Stabilisation des berges de la plage
Jacques-Cartier sur le territoire de la
Ville de Québec par la Ville de
Québec

Étude d'impact sur l'environnement,
Addenda II – Deuxième série de
questions et commentaires –
Février 2020

N/Réf. : 167040090-200-EN-R-0003-C

27 avril 2020

Annexe D EXPANSION DES HERBIERS

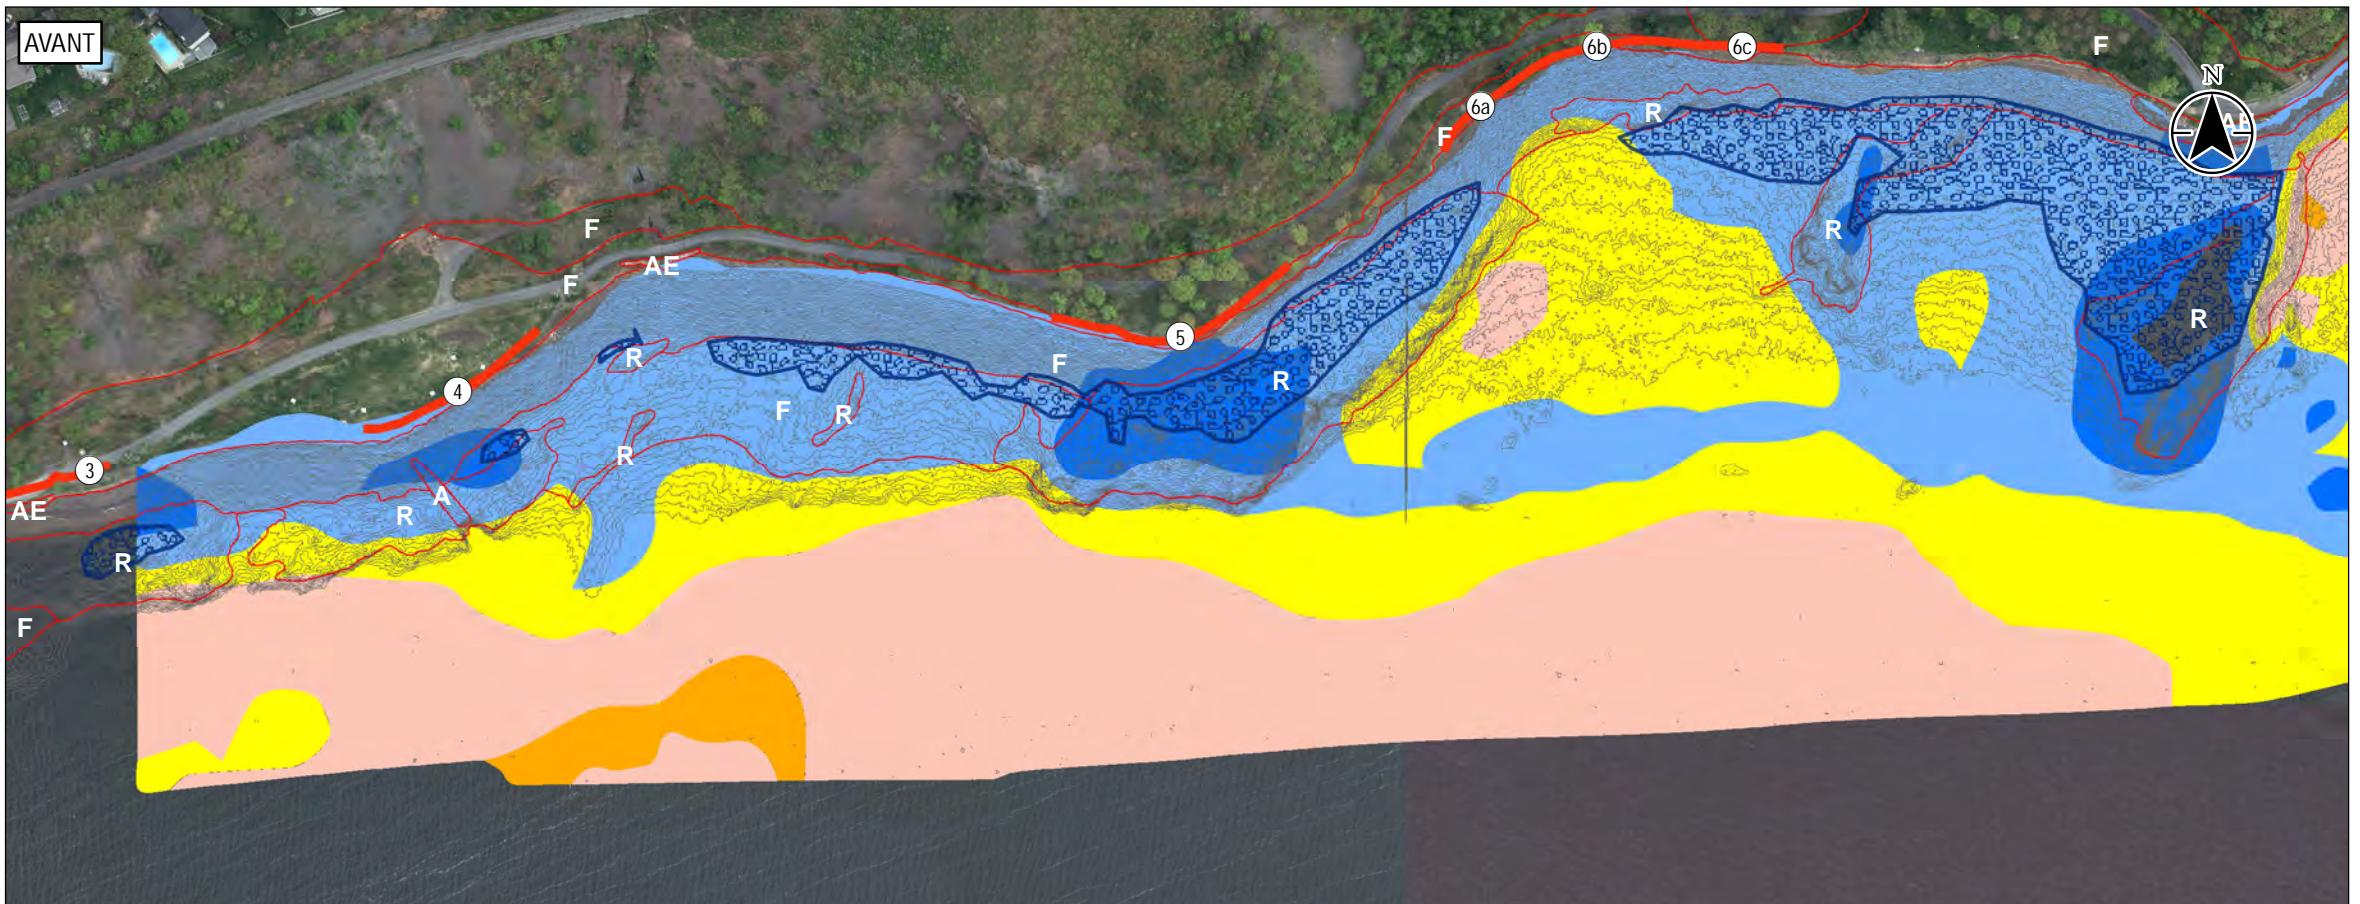
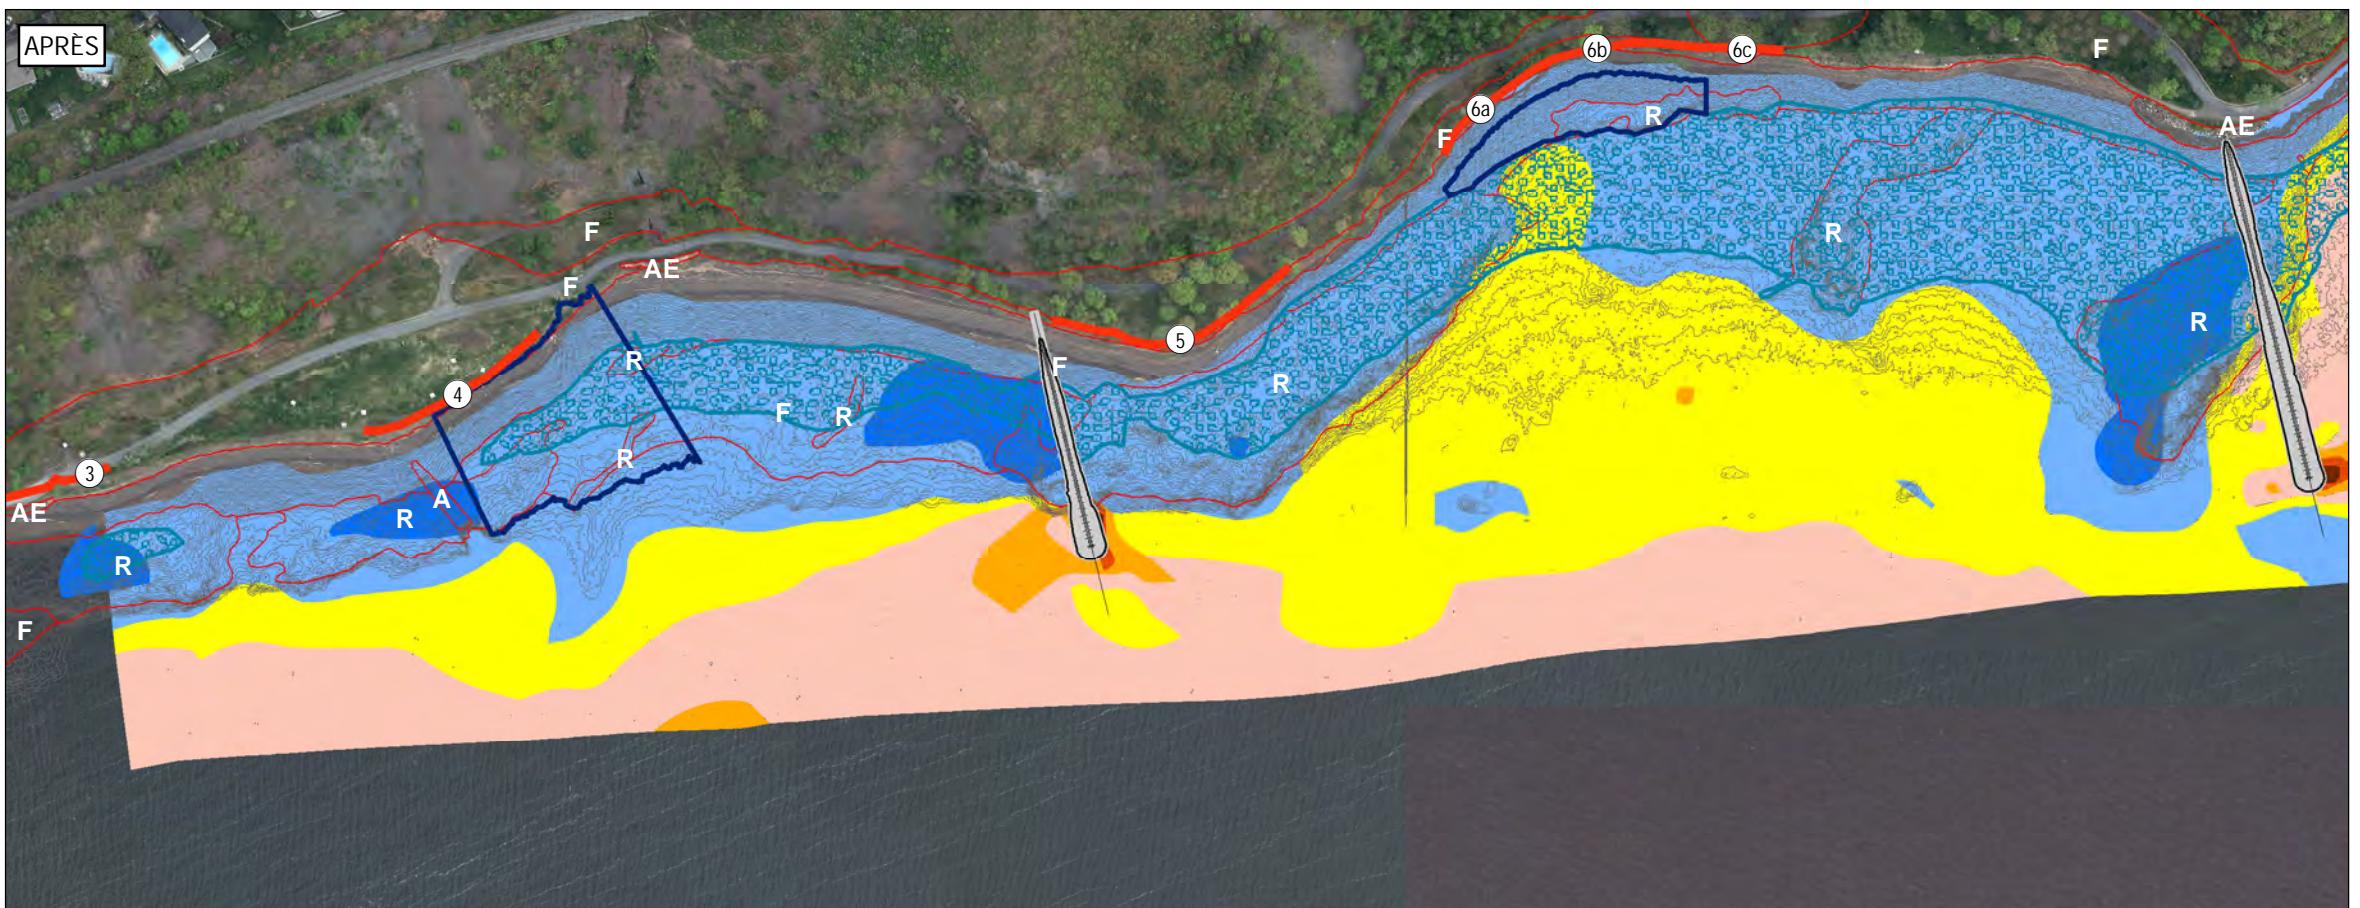
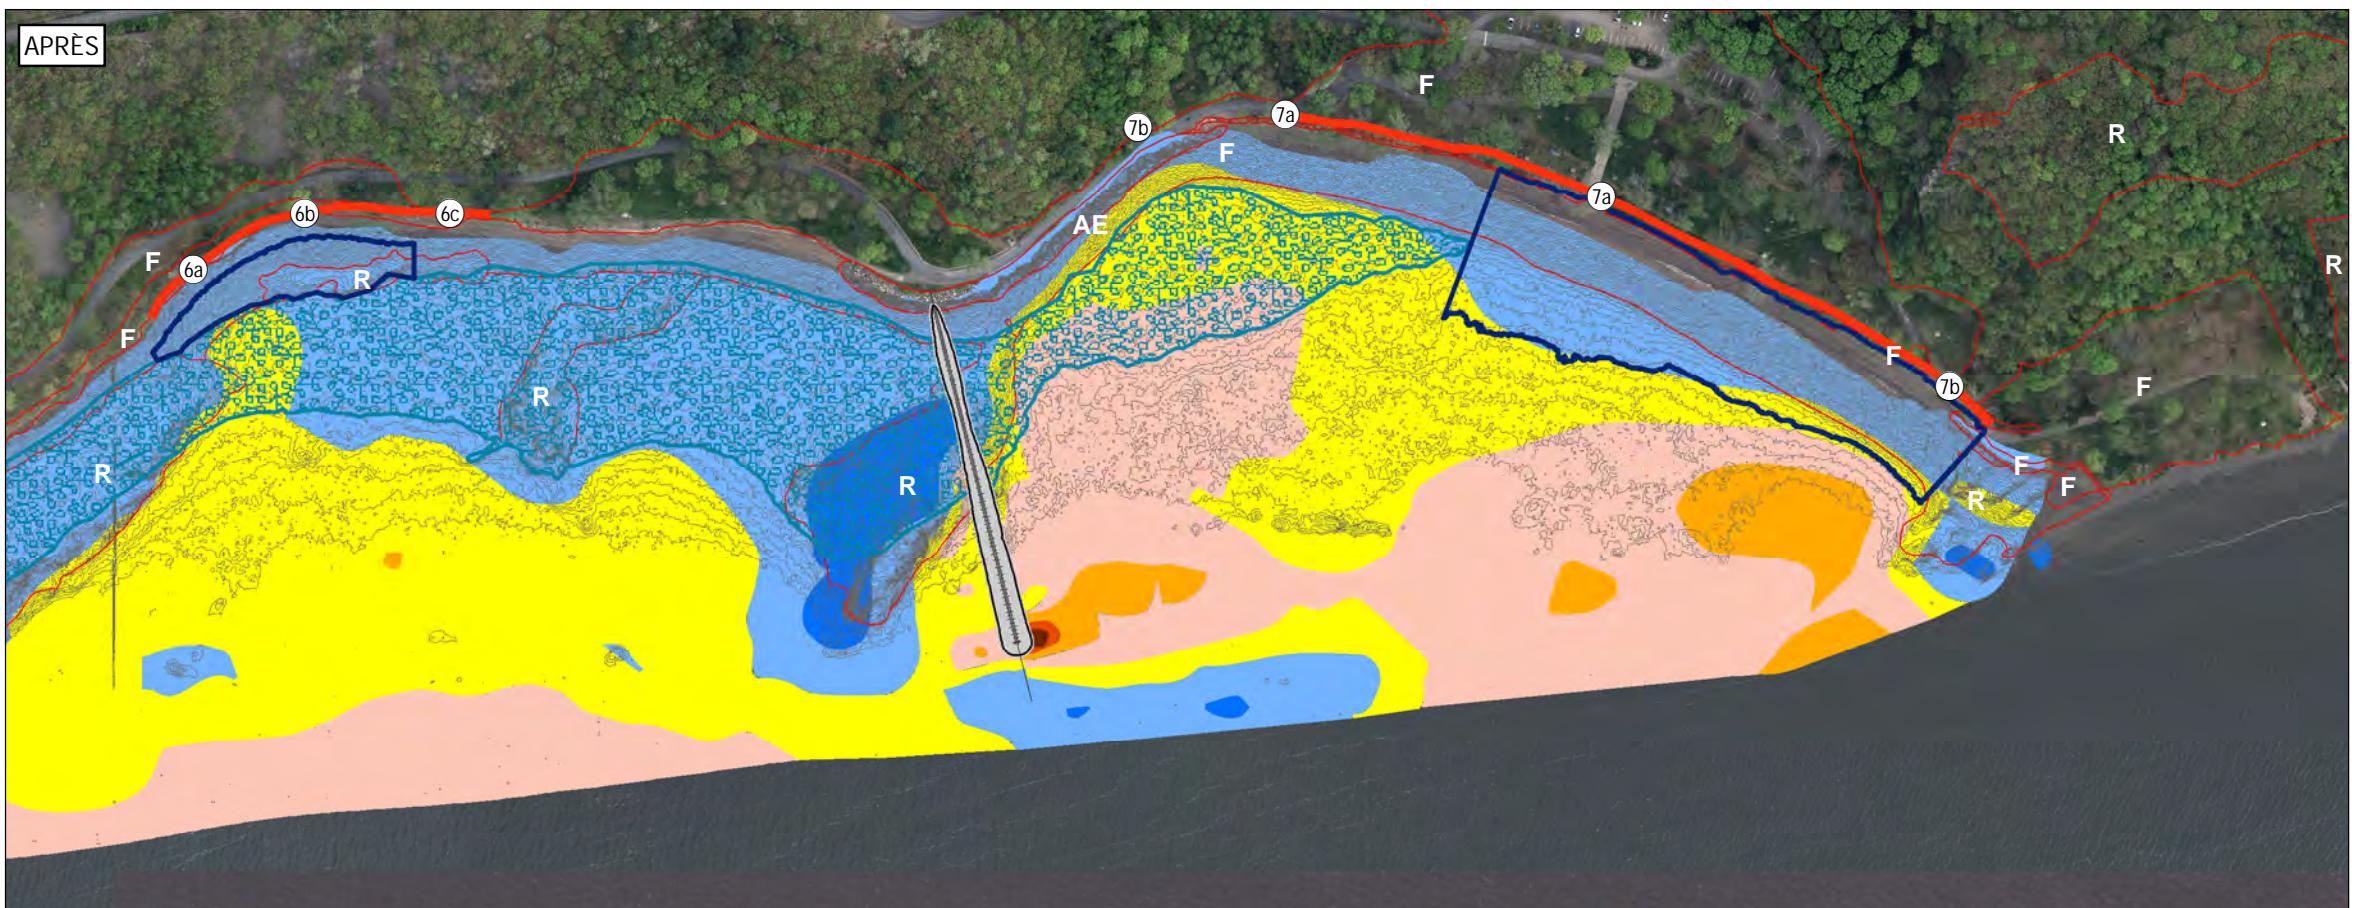
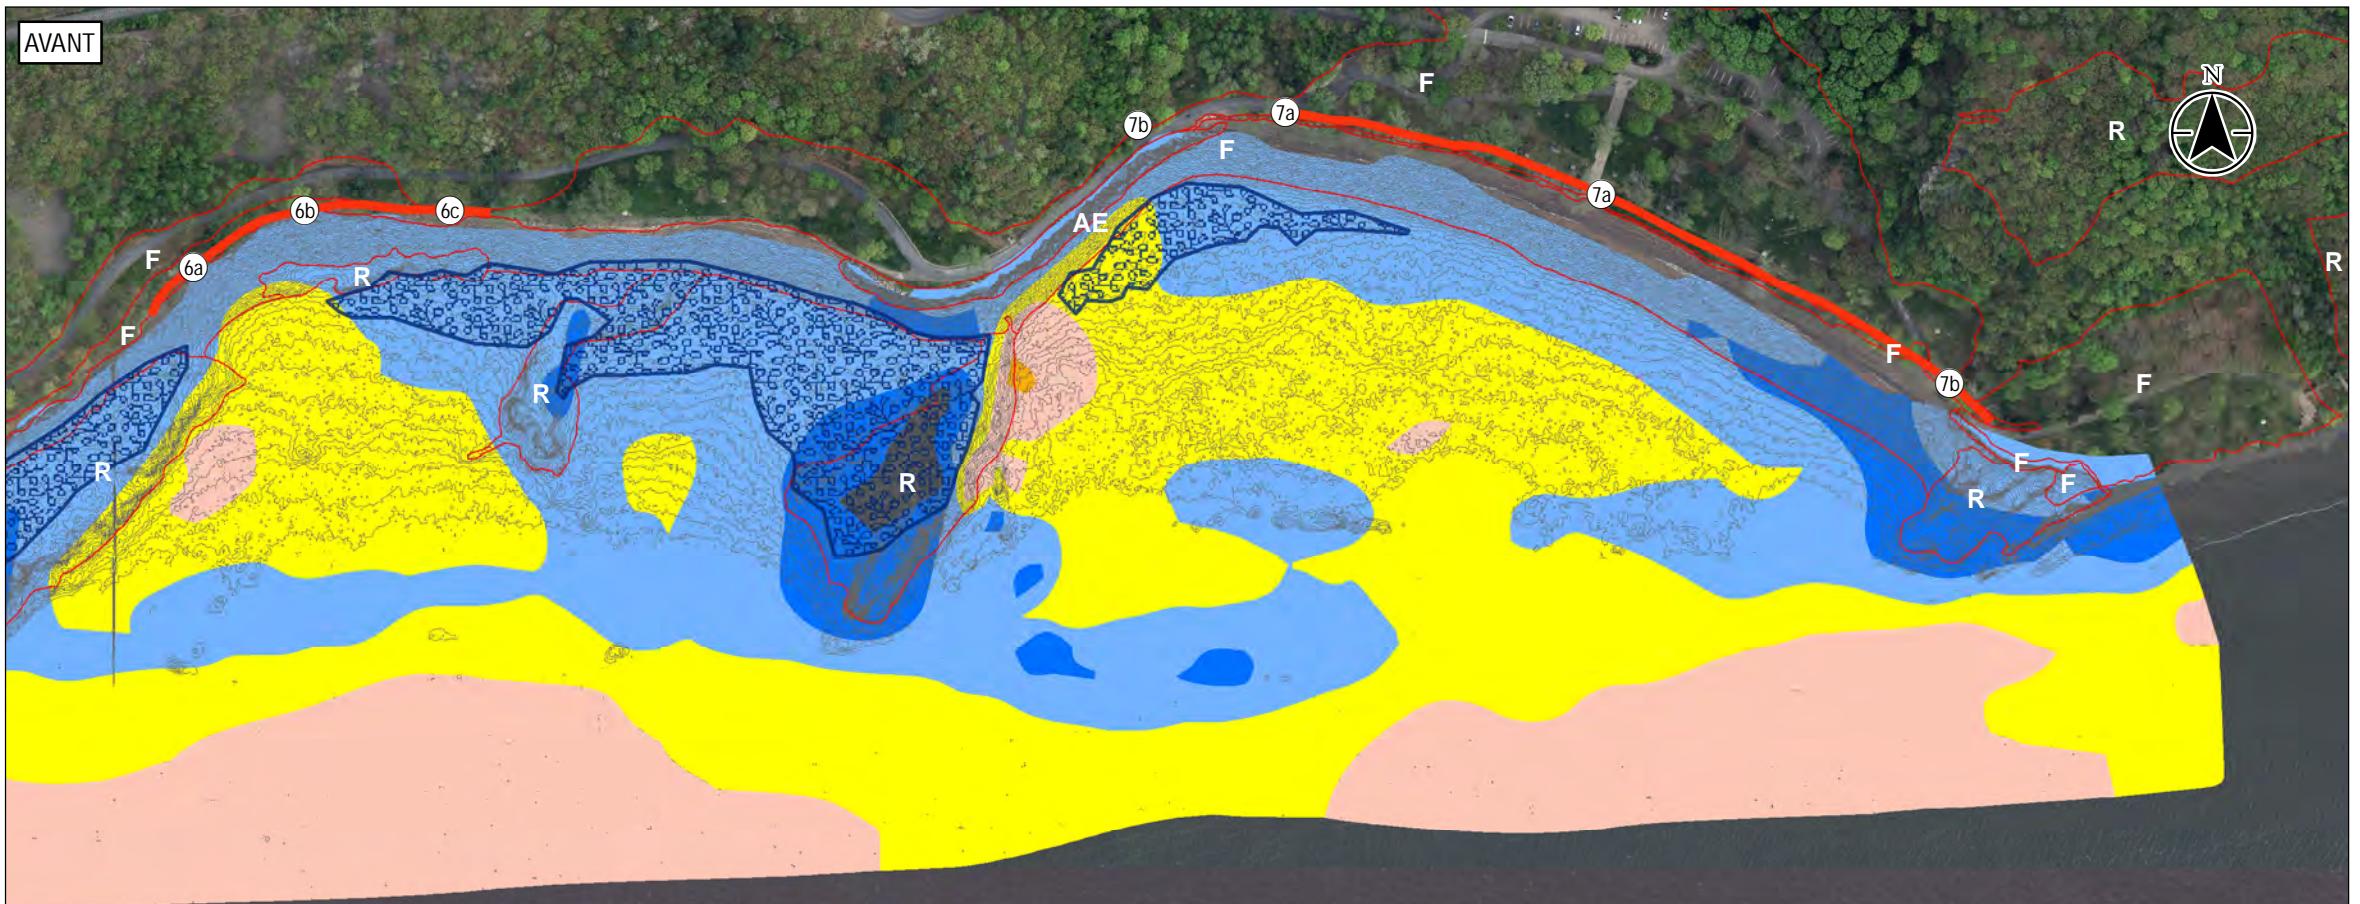
À la QC-49, le tableau 7 liste les empiétements dans le milieu hydrique. La version révisée (tableau 9 de la page 92 du complément d'information) doit être revue avec les nouveaux scénarios ajoutés afin de comparer les impacts de ces derniers et d'ainsi justifier le choix des variantes retenues. L'évaluation des empiétements doit se faire selon la description présentée à la question 9 du complément d'information (p. 89).

Sur les surfaces de plages dénudées et de roc de la Plage Jacques-Cartier, la végétalisation correspond à une expansion des herbiers existants (carte de l'annexe D).
